Vysvětlení zadávací dokumentace č. 7

k zadávacímu řízení na veřejnou zakázku s názvem

„Rekonstrukce a přístavba zimního stadionu v Opavě“

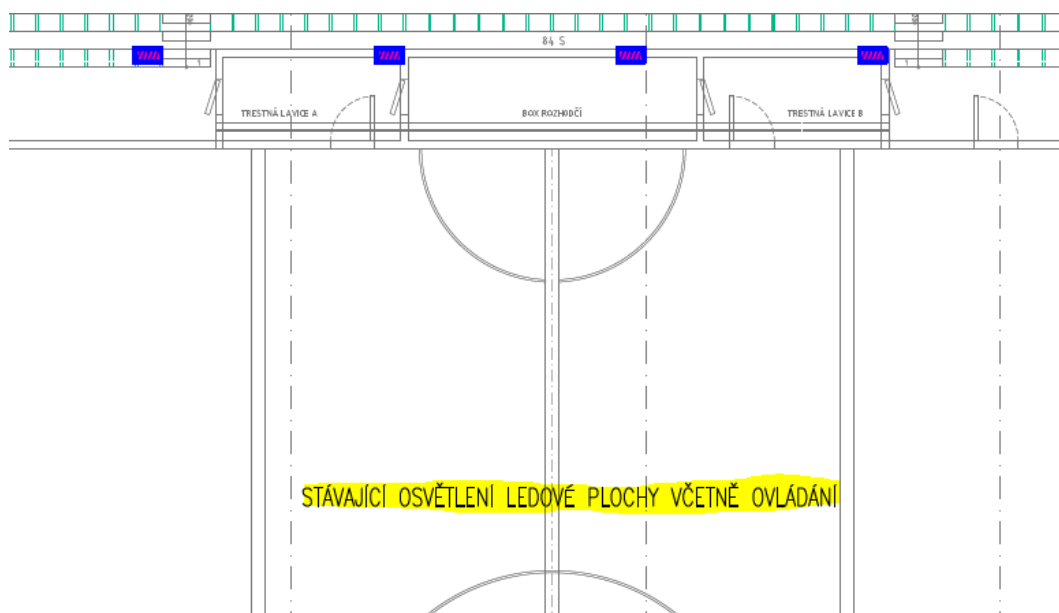
V zadávací dokumentaci, konkrétně v seznamu projektové dokumentace je uveden objekt D.2.3 Přeložka VN a NN (SO-08 a SO-09).

Dodavatel si touto cestou dovoluje požádat zadavatele o sdělení, zdali je objekt D.2.3 Přeložka VN a NN (SO-08 a SO-09) součástí předmětu plnění veřejné zakázky nebo není. V případě, že je příslušný objekt součástí předmětu plnění veřejné zakázky, dovoluje si dodavatel požádat zadavatele o poskytnutí dokumentace k tomuto objektu.

Objekt D.2.3 Přeložka VN a NN (SO-08 a SO-09) není součástí předmětu plnění veřejné zakázky. Tato skutečnost je uvedena v zadávací dokumentaci – dílčí soubor „2 Sumarizační rozpočet stavby“, kde je v položce č. 28 uvedeno:

28	Přeložka VN a NN	není součástí stavby, zajišťuje společnost ČEZ, nutná koordinace - viz smlouva o přeložce
----	------------------	---

Výřez z výkresové části projektové dokumentace:

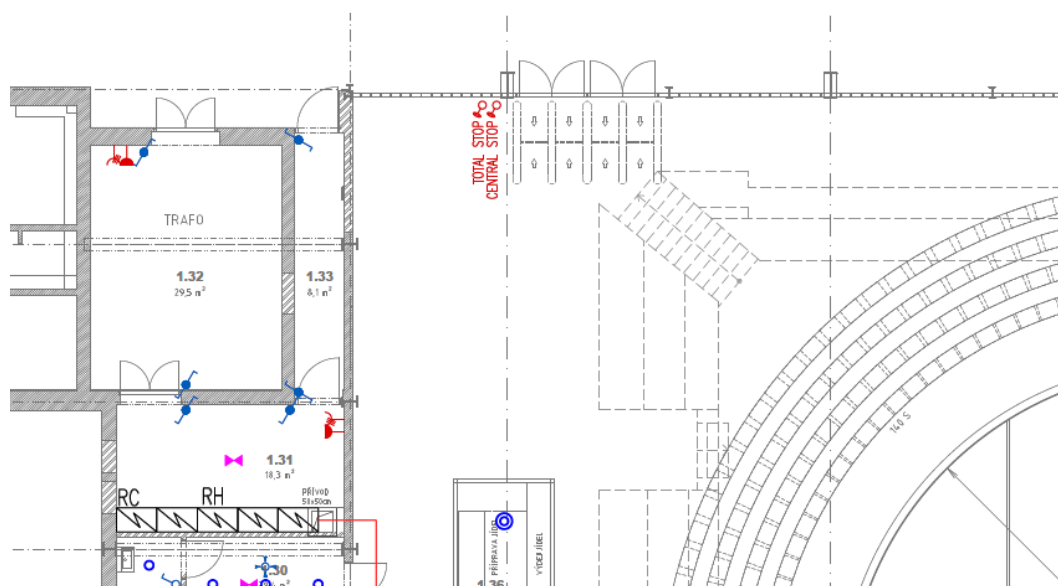
Jak vyplývá z dokumentace požárně-bezpečnostního řešení stavby, prostor s hrací plochou a tribuny mají být vybaveny nouzovým osvětlením podle ČSN EN 1838, které je technické zprávě citována několikrát.

Při prohlídce stavby, která se konala 05. 09.2022 však dodavatel zjistil, že jediné stávající nouzové osvětlení, které se v předmětném prostoru nachází je antipanické nouzové osvětlení umístěné nad hrací plochou.

Nouzové osvětlení, vyznačující směr úniku osob, osvětlující únikové cesty nebo nesvětlující místa, ve kterých jsou umístěny prostředky k hašení požáru, není instalováno.

Po prostudování dokumentace silnoproudé elektroinstalace je však dodavatel nucen konstatovat, že taktéž neřeší doplnění nouzového osvětlení pro vyznačení směru úniku, osvětlení únikových cest a zvýrazňující místa, ve kterých jsou umístěny prvky k hašení požáru, ovladače central a total stop, tlačítkové hlásiče požáru atd.

Chápe dodavatel správně, že v kontextu zadávací dokumentace, kdy prvky pro osvětlení hrací plochy a souvisejících tribun mají být ponechány stávající, není doplnění nouzového osvětlení v tomto prostoru předmětem veřejné zakázky.

Ano, dodavatel chápe správně. Prvky pro osvětlení hrací plochy a souvisejících tribun mají být ponechány stávající, doplnění nouzového osvětlení v tomto prostoru není předmětem veřejné zakázky.

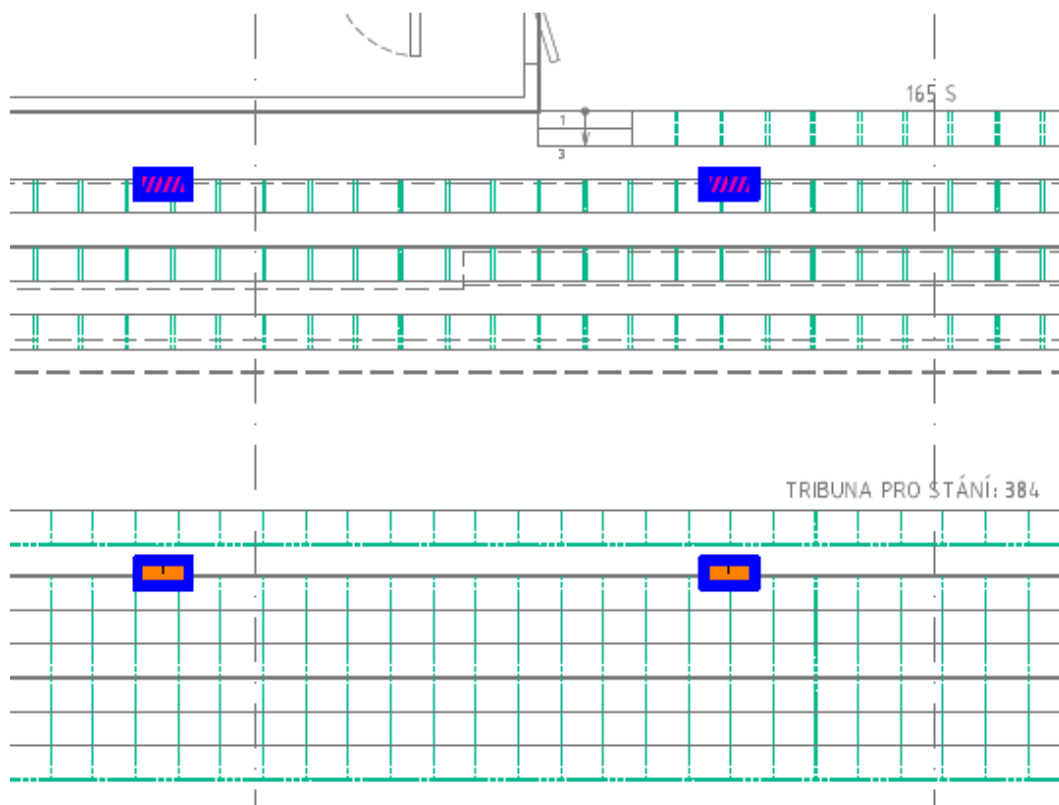
Na výkrese silnoproudé elektroinstalace ve 2NP jsou zobrazeny tyto dva typy svítidel:

Tyto typy ale nejsou vedeny v legendě.

Dodavatel si touto dovoluje požádat zadavatele o bližší specifikaci těchto dvou typů svítidel.

Jelikož se jedná o metodu design&build, dodavatelé si sami navrhnout tyto dva typy svítidel.

detail 02.02
detail předsažené fasády s lamelami. Vodorovný řez.

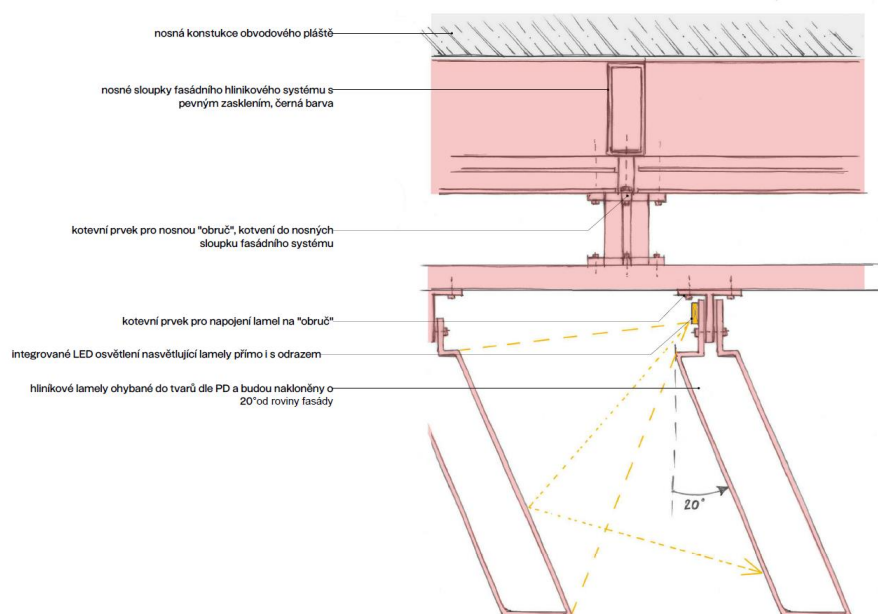
Dodavatel si touto dovoluje požádat zadavatele o bližší specifikaci LED pásků instalovaných podél lamel, zejména:

- a) Velikost a tvar hlavní a podružné LED obrazovky
- b) Požadovaný příkon ve W/m, případně světlený tok v lm/m
- c) Informaci, zda se jedná o RBG systém nebo RGBW systém
- d) Požadovaný způsob ovládání barevných změn, případně stmívání
- e) Případný požadavek rozdělení do samostatných světlených scén
- f) Umístění napaječů a driverů v rámci fasády

Zadavatel upřesňuje:

- a) Velikost a tvar hlavní a podružné LED obrazovky – nerelevantní
- b) Požadovaný příkon ve W/m, případně světlený tok v lm/m – 12W/m
- c) Informaci, zda se jedná o RBG systém nebo RGBW systém - RBG
- d) Požadovaný způsob ovládání barevných změn, případně stmívání - ANO
- e) Případný požadavek rozdělení do samostatných světlených scén - ANO
- f) Umístění napaječů a driverů v rámci fasády – zadavatel ponechá umístění napaječů a driverů na zhotoviteli
